**AVIS RELATIF À LA PROTECTION
CONTRE LES EVENTUELS EFFETS NOCIFS ET NUISANCES
PROVOQUÉS PAR LES RAYONNEMENTS NON IONISANTS
GÉNÉRÉS PAR DES ANTENNES ÉMETTRICES STATIONNAIRES**

Commune : LIEGE - Exploitant : ORANGE

Référence exploitant : 708L1_4 / 30395L1_4 / 40395L1_4 / 50395L1_4

Rapport n° 3752 / 2024

Figure 1 : Vue en plan des lieux de séjour et des points de contrôle

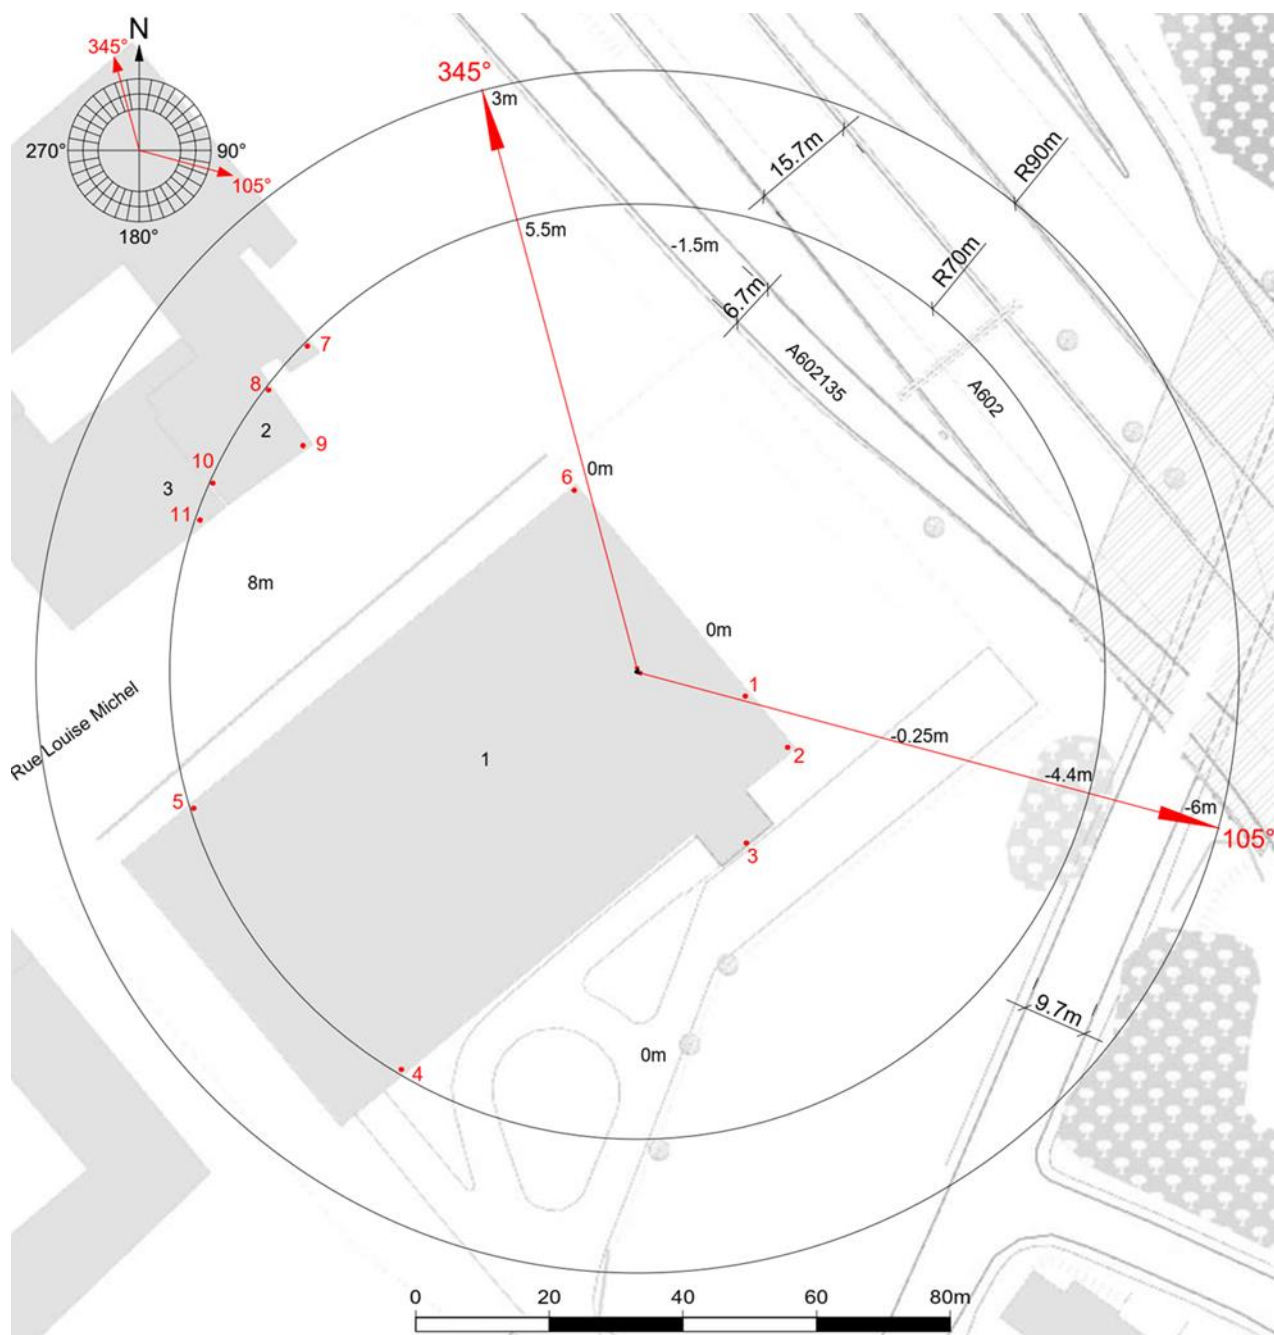
N° point de contrôle	LS	Atténuation (dB)	Indice d'exposition relatif à la limite par installation IE_i
7	LS2	3,0	0,393
9	LS2	3,0	0,349
8	LS2	3,0	0,303
10	LS2	3,0	0,169
11	LS3	3,0	0,137
1	LS1	10,0	0,012
2	LS1	10,0	0,010
6	LS1	10,0	0,010
3	LS1	10,0	0,004
5	LS1	10,0	0,002
4	LS1	10,0	0,001

En ce qui concerne les antennes de l'installation mentionnées dans le tableau 1, la distance maximale à laquelle la limite pourrait être atteinte, à l'extérieur, est égale à 80,3 m. S'il n'y a pas de LS à une distance inférieure, les antennes respectent forcément la limite d'immission.

Dans le cas des LS situés à l'intérieur des bâtiments, une atténuation d'obstacle est prise en compte et il en résulte que la distance maximale à laquelle la limite pourrait être atteinte se réduit à 56,8 m.

Les résultats de l'évaluation décrite au paragraphe 4 indiquent que les antennes émettrices stationnaires de l'installation faisant l'objet du présent avis ne produisent pas, dans un lieu de séjour, un rayonnement électromagnétique maximum supérieur aux limites fixées à l'article 4 du décret.

En conclusion, les antennes émettrices stationnaires faisant partie de l'installation référencée dans le paragraphe 2 et dont les caractéristiques techniques sont résumées dans le tableau 1 **respectent les limites d'immission** fixées à l'article 4 du décret du 8 décembre 2022 (M.B. du 16.12.2022) modifiant le décret du 3 avril 2009 relatif à la protection contre les éventuels effets nocifs et nuisances provoqués par les rayonnements non ionisants générés par des antennes émettrices stationnaires.
